Änderungen zur Baugenehmigung (Tektur)

Baugenehmigung
Flurstück 50342
bisherige Bauantrag
Nr. 20251247/60.34-DSG

VORHABEN
Umbau und energetische Sanierung
eines Einfamilienhauses mit
Einliegenwohnung

Staufener Str. 16
68239 Mannheim Deutschland

BEZEICHNUNG
Grundrisse
Untergeschoss

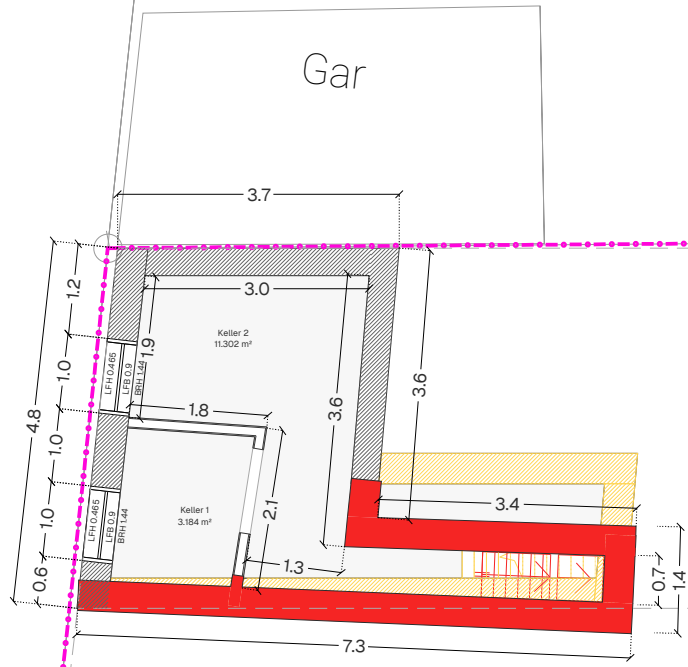
- Änderungen zur Baugenehmigung (Tektur)
Kellerwand: Darstellung betrifft nur die Tektur zur Baugenehmigung;
Bestand bleibt unverändert
- Genehmigter Planstand
- Entfallene Bauteile aus dem genehmigten Stand

BEZEICHNUNG
Schnitte
Schnitt D-D
DATUM/
GEZEICHNET

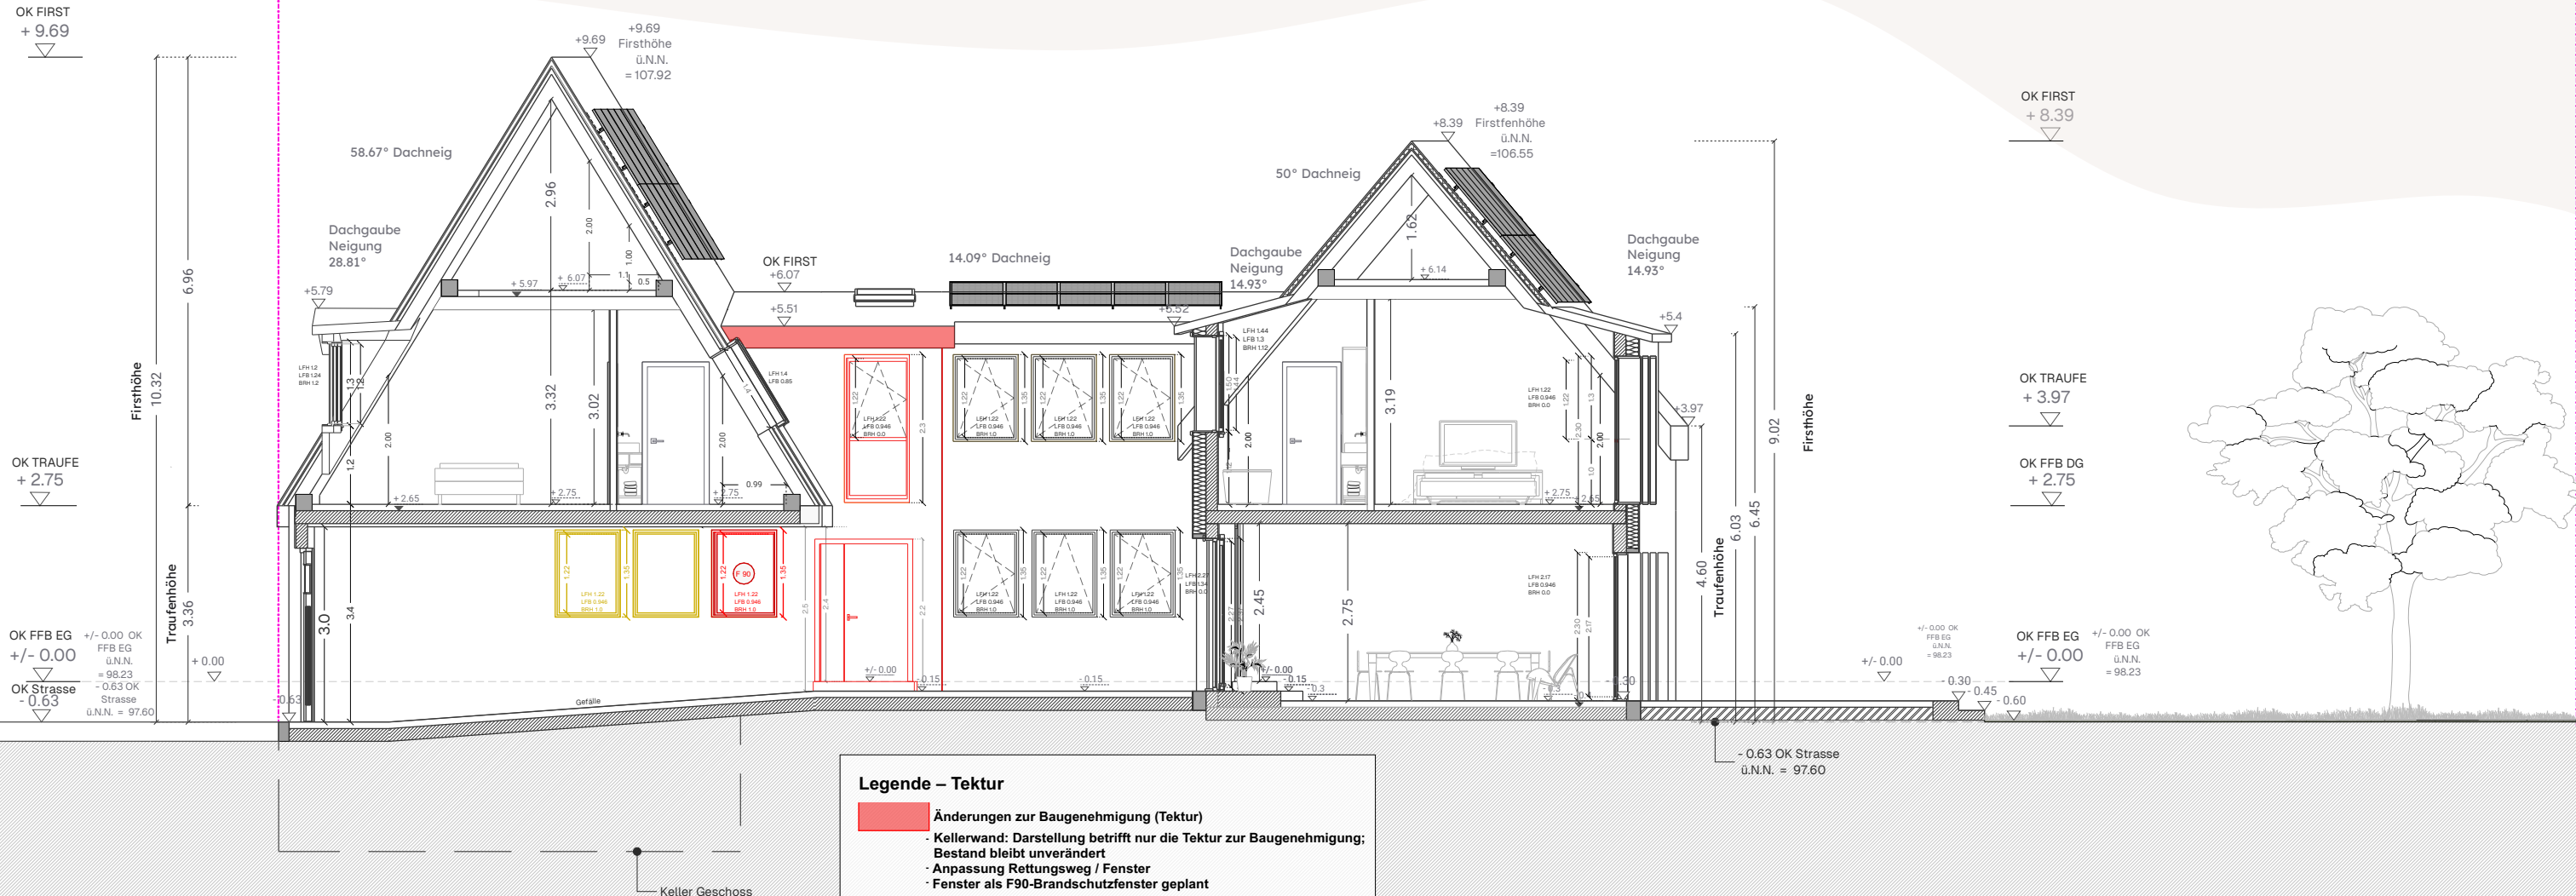
- Änderungen zur Baugenehmigung (Tektur)
- Kellerwand: Darstellung betrifft nur die Tektur zur Baugenehmigung; Bestand bleibt unverändert
- Anpassung Rettungsweg / Fenster
- Fenster als F90-Brandschutzfenster geplant

- Genehmigter Planstand
- Entfallene Bauteile aus dem genehmigten Stand
übrige Fenster entfallen
